**Ergänzung zum Raumordnungsverfahren
(ROV) mit integriertem
Zielabweichungsverfahren (ZAV)**

„Wasserstoffleitung Leidingen – Dillingen“ der CREOS
Deutschland Wasserstoff GmbH im Raum Dillingen/Saar
wegen geringfügiger Trassenänderung im Bereich
Oberlimberg

**Raumordnerische Beurteilung und
Zielabweichungsentscheid**

Abb. 1 : Vorzugsvariante des Raumordnungsverfahrens (rot), Trassenänderung (blau), 300 m Korridor (gelb)

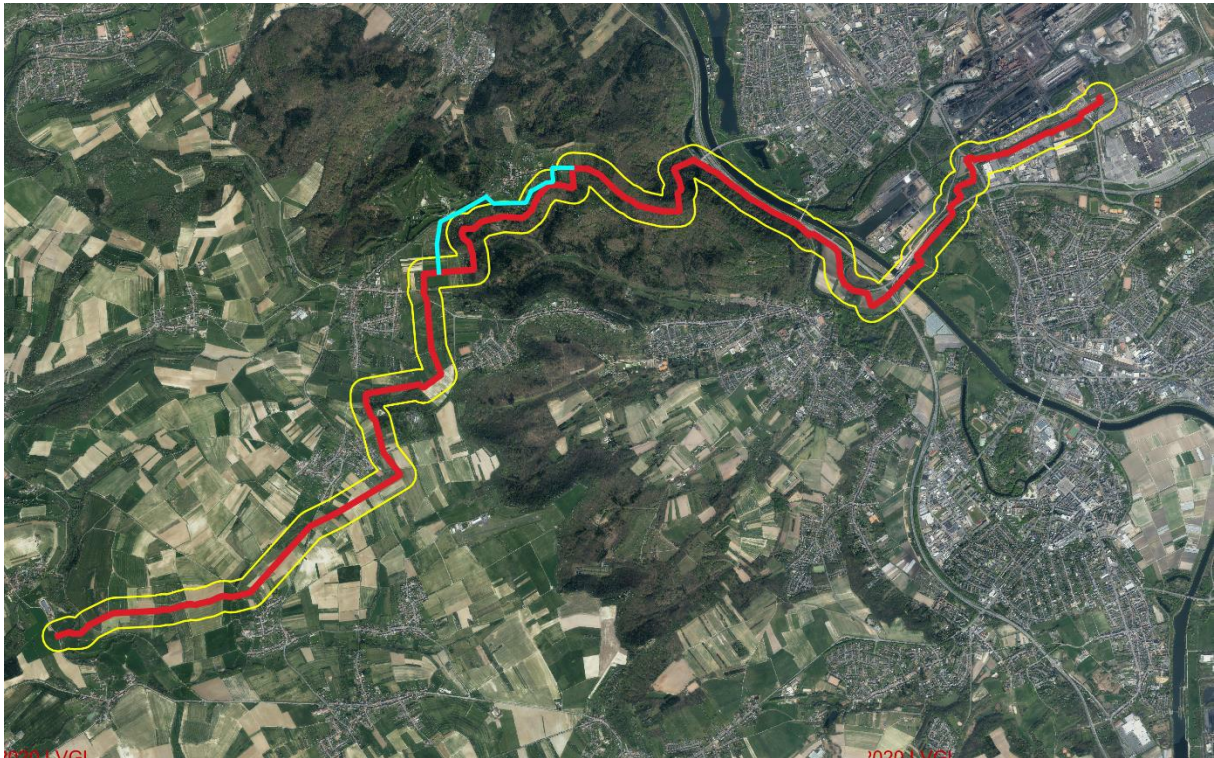
Von den insgesamt ca. 17,3 km weicht die Trassenänderung im Bereich Oberlimberg auf etwa 1 km vom 300 m-Korridor, der dem Raumordnungsverfahren mit integriertem Zielabweichungsverfahren zugrunde gelegen hat, ab (vgl. Abb. 1 und Übersichtslageplan M1:5000).

Dabei kommt es an mehreren Stellen zu kleinflächigen Abweichungen vom 300 m-Korridor. Die Abweichung vom Korridor beträgt an diesen Stellen zwischen 30 und 60 m. In einem kleinen Bereich gibt es eine größere Abweichung von ca. 100 m.

Die vorgeschlagene Planänderung ist aus Sicht der Bodendenkmalpflege äußerst gravierend. Ihre Umsetzung würde den westlichen der drei vorgeschichtlichen Wälle auf dem Limberg (Wall I) in großen Teilen restlos und irreversibel zerstören. Das ist angesichts der Bedeutung des Limbergs, der zu den wichtigsten archäologischen Denkmälern des Saarlandes gehört und auch den internationalen Vergleich nicht zu scheuen braucht, für das Landesdenkmalamt nicht hinnehmbar.

Die nun neu vorgeschlagene Trasse würde, von Westen kommend, den Wall zunächst rechtwinklig durchschneiden, auf dem Wall die Richtung ändern und nach Süden diagonal über den Wall ziehen, sich über die innere Wallflanke auf die Innenfläche hinter dem Wall erstrecken und schließlich nach Osten an der Südkante des Plateaus entlanglaufen. Geht man von einer Breite des Arbeitsraumes von 30 m aus, würde dies eine sehr umfassende und radikale Zerstörung des archäologischen Befundes bedeuten. Dabei ist zu bedenken, dass der Nordteil des Walles I bereits stark und dass die Fläche östlich davon durch die moderne Friedhofsnutzung völlig gestört ist. Somit würde eine Umsetzung der Planung letztlich bedeuten, dass die für die archäologische Erforschung des Limbergs besonders wichtige Zone dicht östlich des Walls I fast restlos verloren ginge.

Nach Auskunft von CREOS vom 14.06.2024 hat sich CREOS mit dem Landesdenkmalamt auf die „favorisierte Trasse“ als Vorzugstrasse für die Trassenänderung einigen können.

Die „favorisierte Trasse“ sieht vor, dass die Leitung ca. 30 m vor dem Wall und ca. 50 m hinter dem Wall (Ende des Walls bei Gemarkungsgrenze angenommen) im Straßenkörper verlegt wird. Danach knickt die Leitung Richtung Süden ab. Ab dem Waldrand knickt die Leitung nach Osten ab und orientiert sich am Waldrand.
